Procès-verbal de contrôle d'une installation électrique en BT et TBT

NON CONFORME

Adresse de l'installation

Rue Rue Général Lens
Numéro 29
Boîte -
Postcode 4360
Commune Lens-Sur-Geer
Pays Belgique

Tableau 3

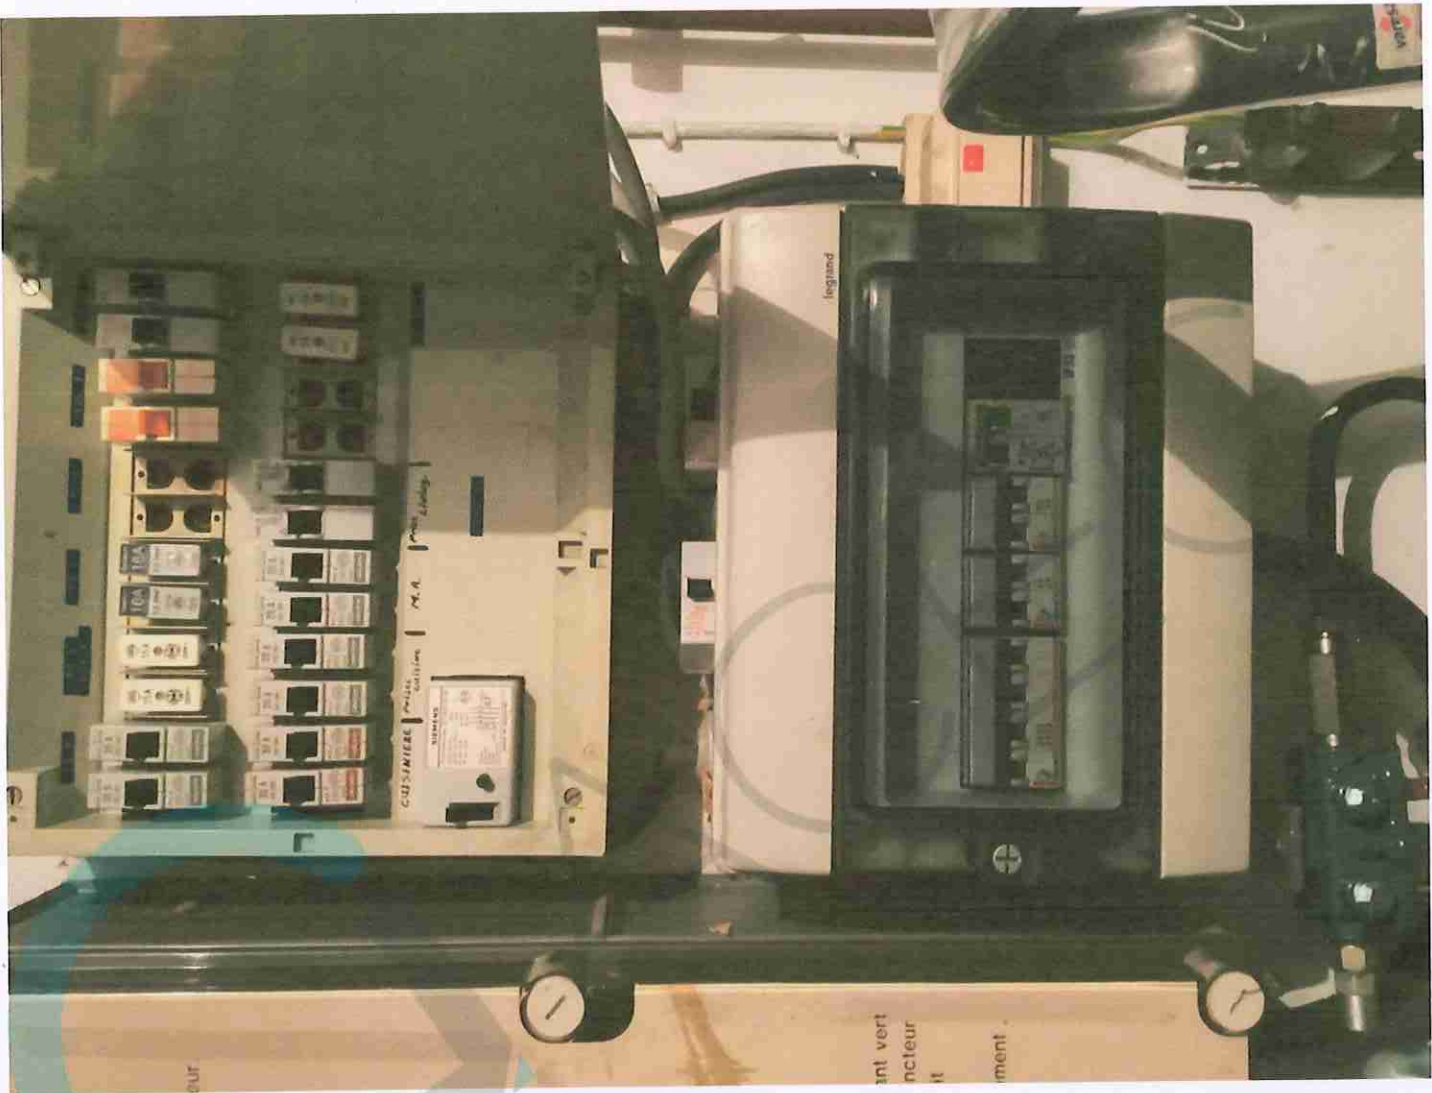
I5.05 (Re)placer la porte et/ou l'écran de protection du tableau. Possibilité de contact avec des pièces nues sous tension (Livre 1 Section 5.1.4. et 5.3.5.1.A. et 4.2.2.3.)

I5.07 Remplacer le tableau, le degré de protection contre le contact direct n'est pas suffisant (Livre 1 Sous-section 4.2.2.3.)

Tableau 1

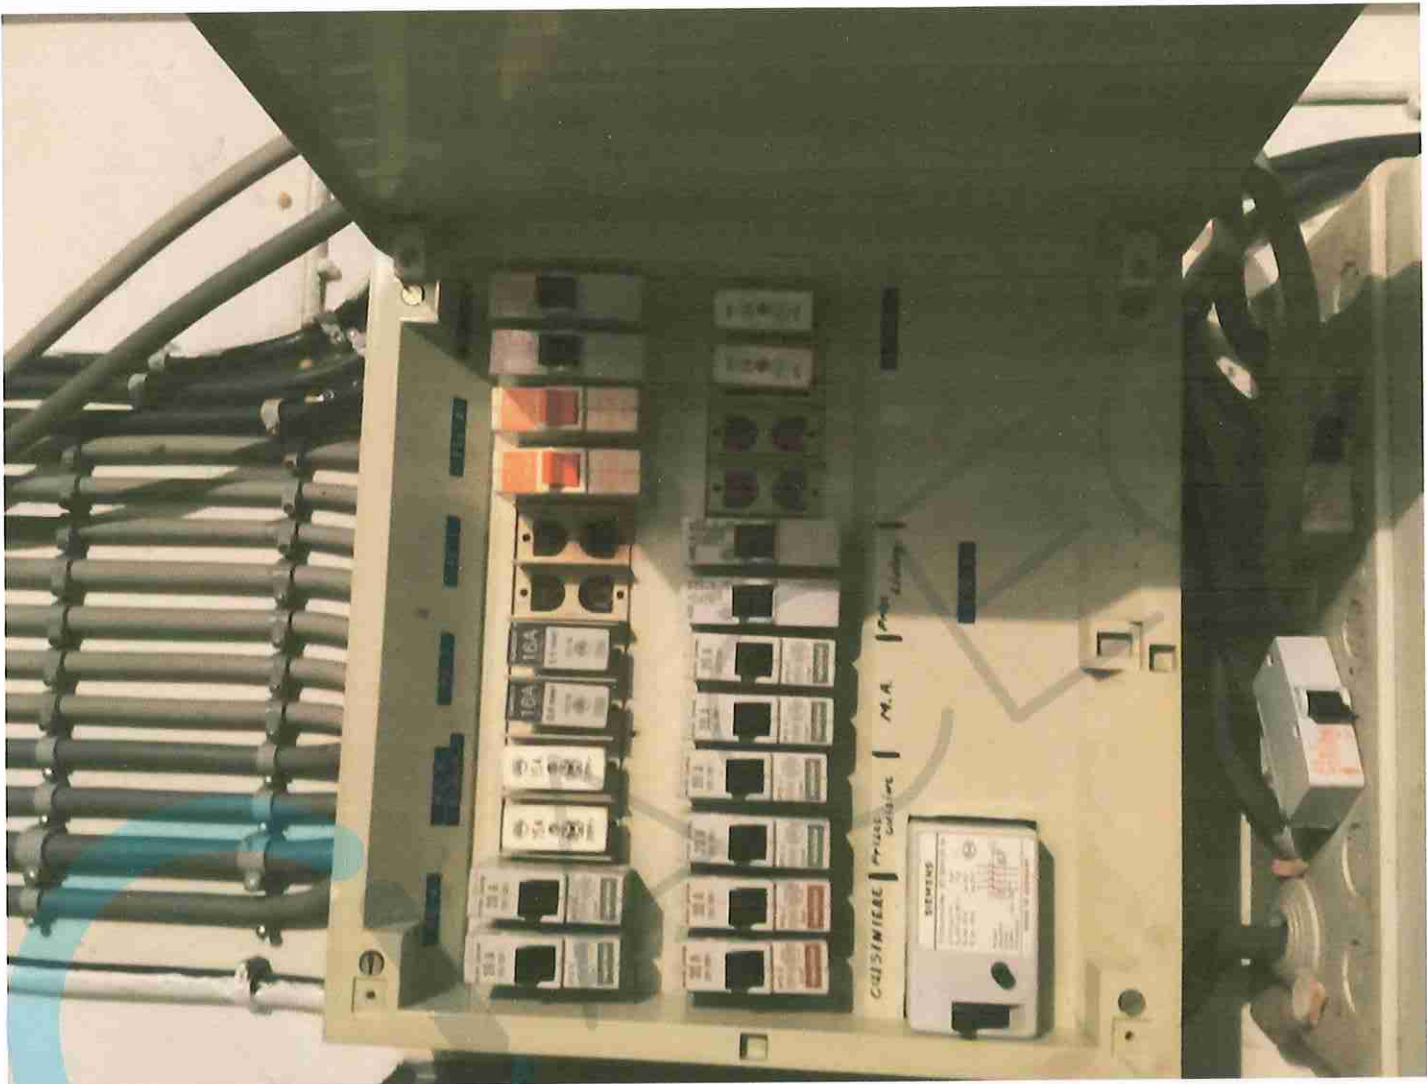
I5.02 Réaliser ou compléter le repérage des circuits/départs et/ou appareillage, bornes de raccordements, etc. (Livre 1 Sous-section 3.1.3.1. et 3.1.3.3.A. et 5.1.6.1)
